From 5.1, 2, e 5.1, 2, e 5.1, 2, e unknown-from-address.net>
Subject **Akoestisch rapport Lofi, Basisweg 63**
To 5.1, 5.1, 2, e 5.1, 2, e 5.1, 2, e nl>
Date March 18, 2026 at 12:55:00 PM CET

3D stedenbouwkundige situatie (niet volledig, maar beter dan in het akoestisch rapport)

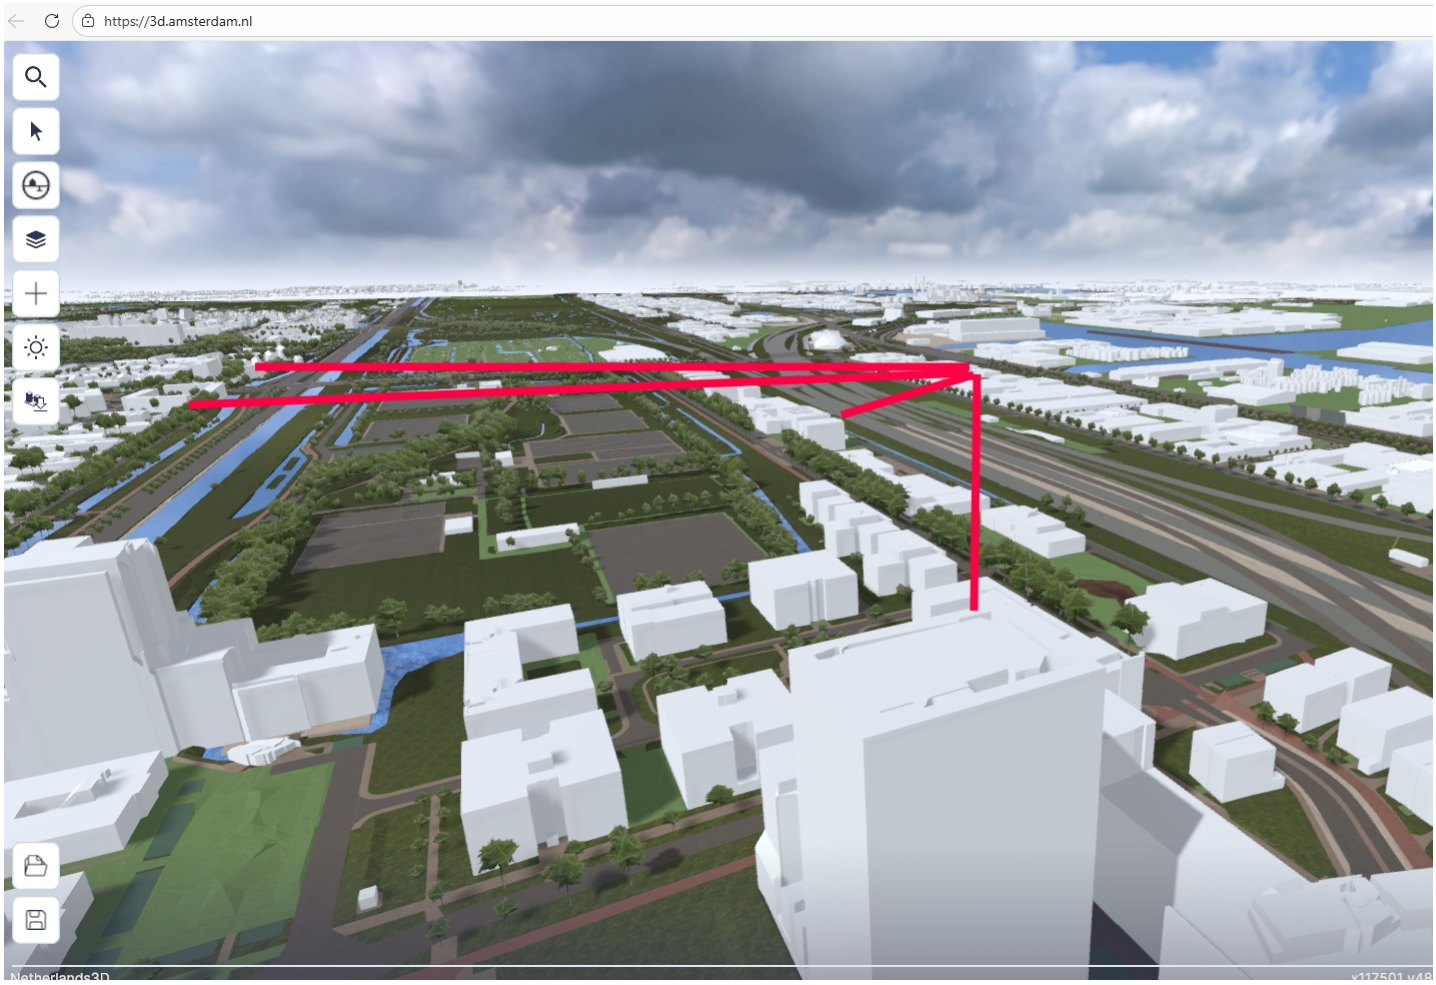
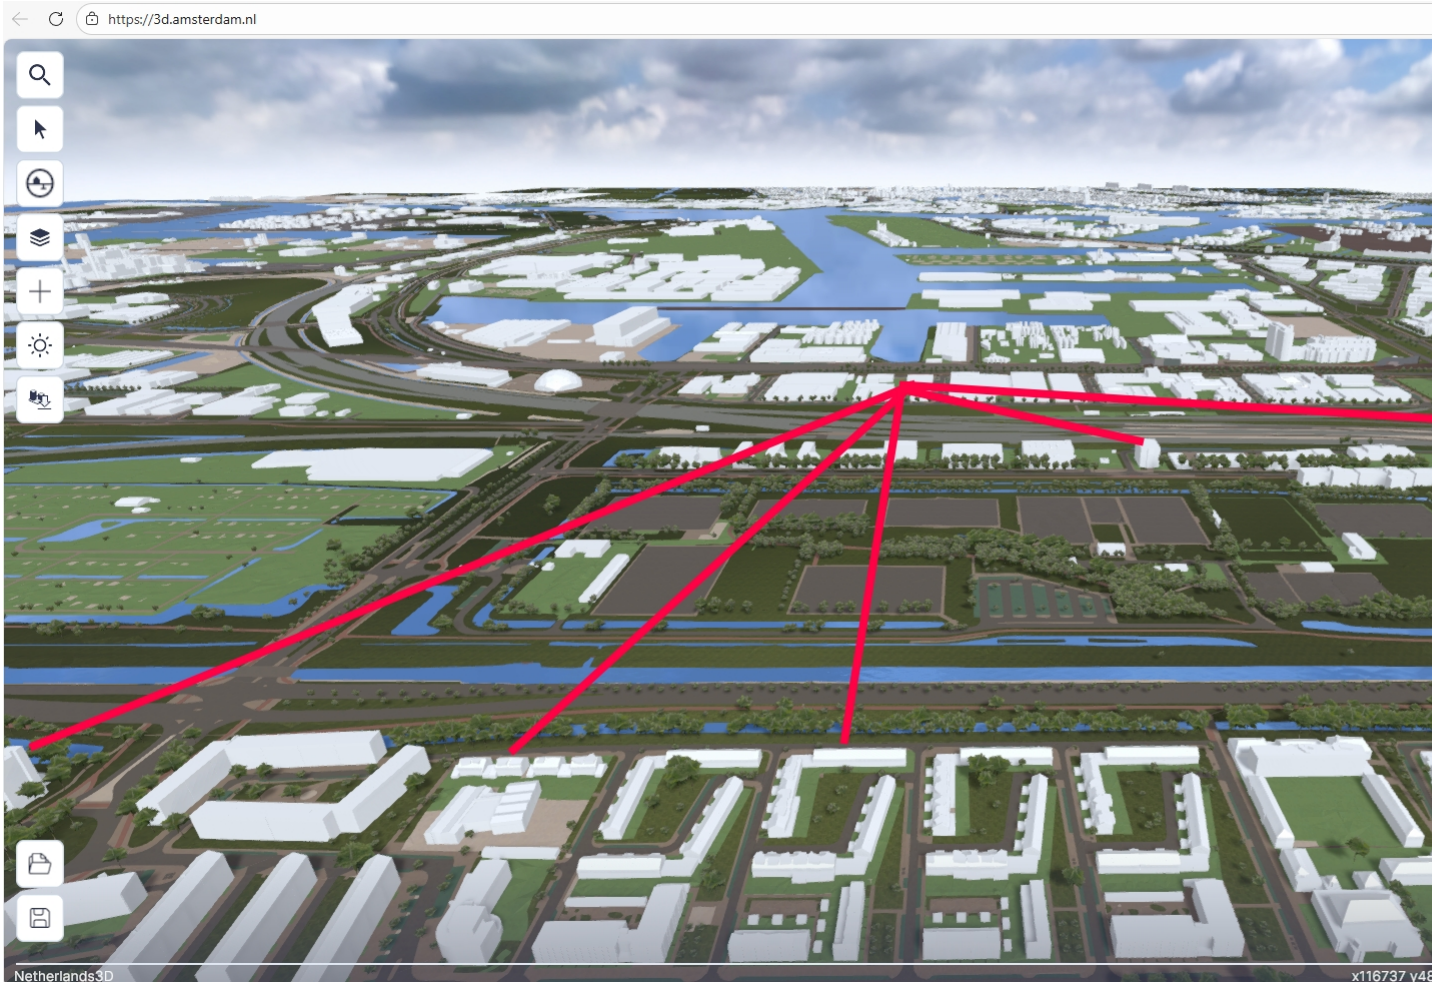
Ik heb rode lijnen getrokken van Basisweg 63 naar:

- Bebouwing met berekeningspunten op 5-16.5m hoogte ten zuiden van de Haarlemmerweg op 750-950m afstand
- Reeds vergunde bebouwing in plaats van de klimhal aan de 5.1, 2, e net ten zuiden van de spoorlijn. 10 verdiepingen hoog op 350m. **Ontbreekt in rapport**
- Hoogbouw (Vertical, Radarweb/Barajasweg) met appartementen t/m 75m hoogte op 850m afstand. **Ontbreekt in rapport**

Er is ook andere hoogbouw inmiddels gerealiseerd op 780m (Floating Gardens, Heathrowstraat) en 600m afstand (Narita, 5.1, 2, e die ontbreekt.

Daarnaast is er reeds een plan voor 5.1, 2, e 2 op 280m afstand.
